BYTOVÝ DŮM JITŘNÍ

1. POSOUZENÍ PŘEDANÉ DOKUMENTACE

**1.1. POSOUZENÍ ÚPLNOSTI A SPRÁVNOSTI
PROJEKTOVÉ DOKUMENTACE**

Obrázek 1: Nevhodná světlá výška v garážích
Zdroj: SO-01 – D.1.1.11 – Řez C – C'

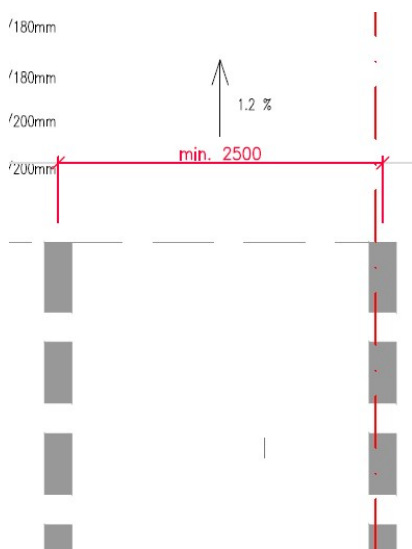
- Světlá výška v garážích v místě SDK podhledu 2290 mm – dle normy ČSN 73 6058 se navrhuje v zavazadlovém prostoru vozidla minimální světlá výška stropu 2400 mm.

- Navrhované řešení pro dodržení minimální světlé výšky stropu 2400 mm v zavazadlovém prostoru vozidla dle normy ČSN 73 6058.
- Doporučená výška 2500 mm kvůli průhybu stropní konstrukce.

Obrázek 2: Nevhodná šířka parkovacího stání
Zdroj: SO-01 – D.1.1.01 – Půdorys 1. PP'

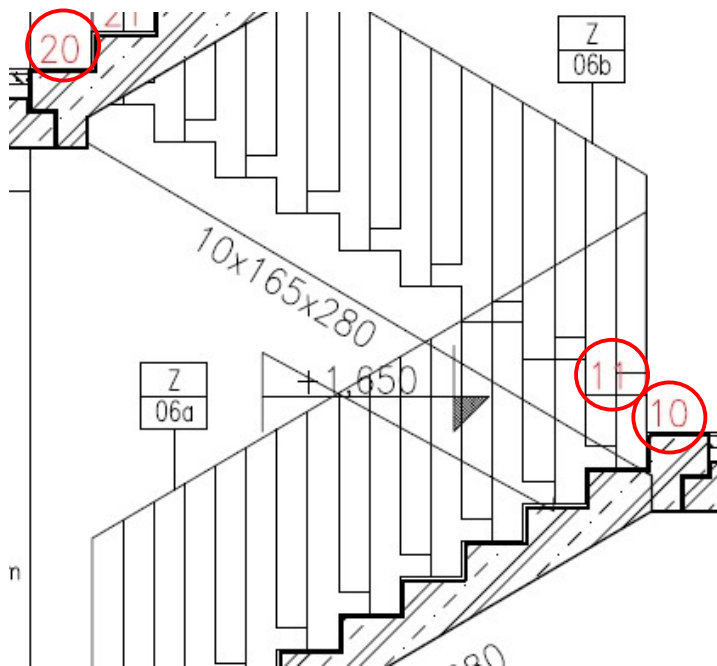
- Šířka parkovacího místa 2400 mm – dle normy ČSN 73 6058 se navrhuje základní šířka pro osobní automobily minimálně 2500 mm.

- Navrhované řešení pro dodržení minimální šířky parkovacího stání 2500 mm dle normy ČSN 73 6058.
- Organizace parkování na parkovacích stání

Obrázek 3: Chybějící označení stupňů
Zdroj: SO-01 – D.1.1.15 – Řez G – G'

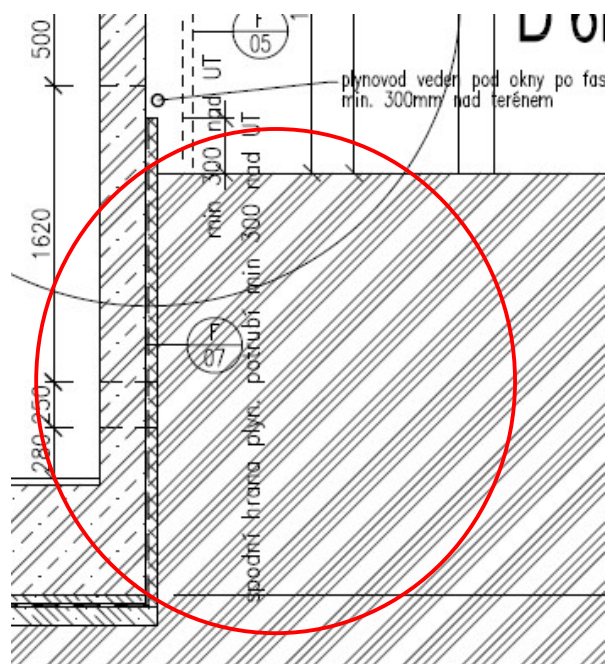
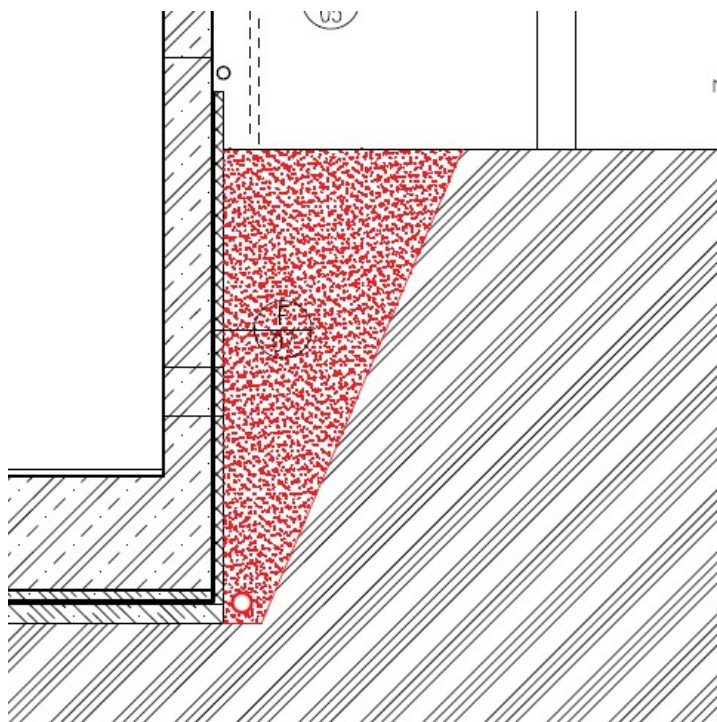
- Chybějící označení stupňů

- Doplnění označení stupňů

D.1.1.12 Řez D – D´

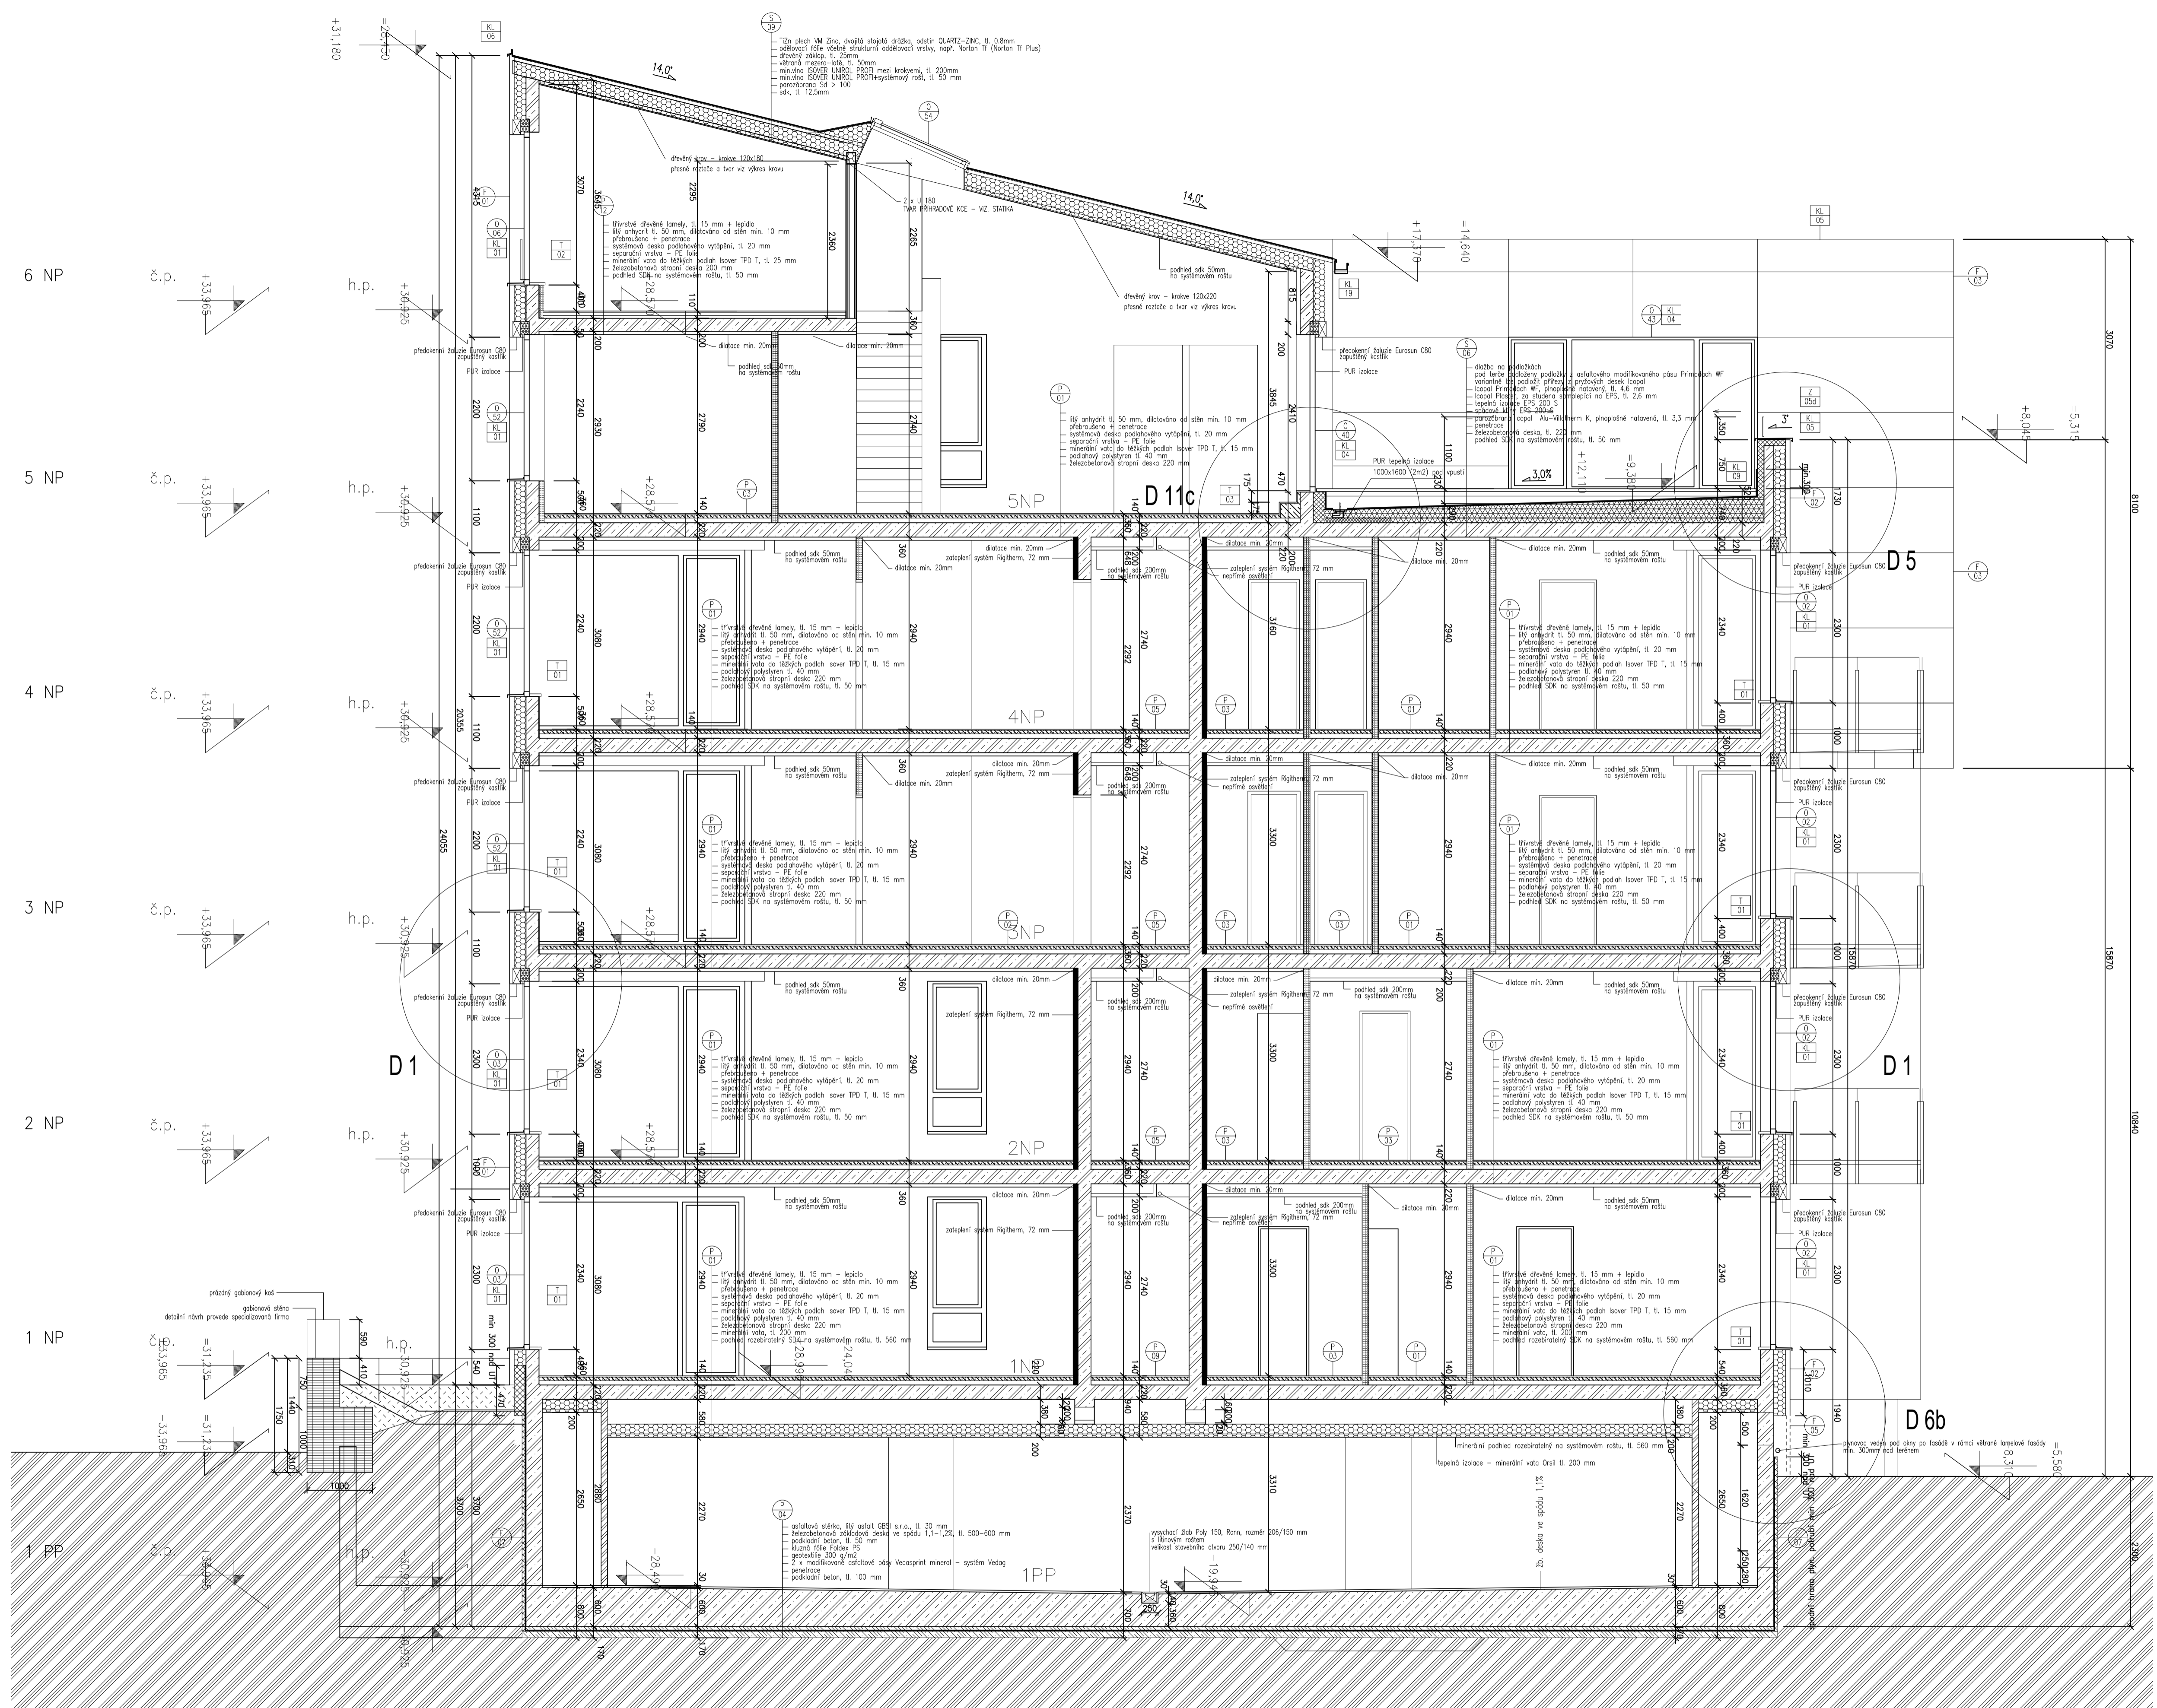
- Chybějící řešení zásypu

Obrázek 4: Chybějící řešení zásypu
Zdroj: SO-01 – D.1.1.12 – Řez D – D'

- Opravené řešení detailu zásypu

Obrázek 8: Opravené řešení zásypu
Zdroj: Vlastní tvorba
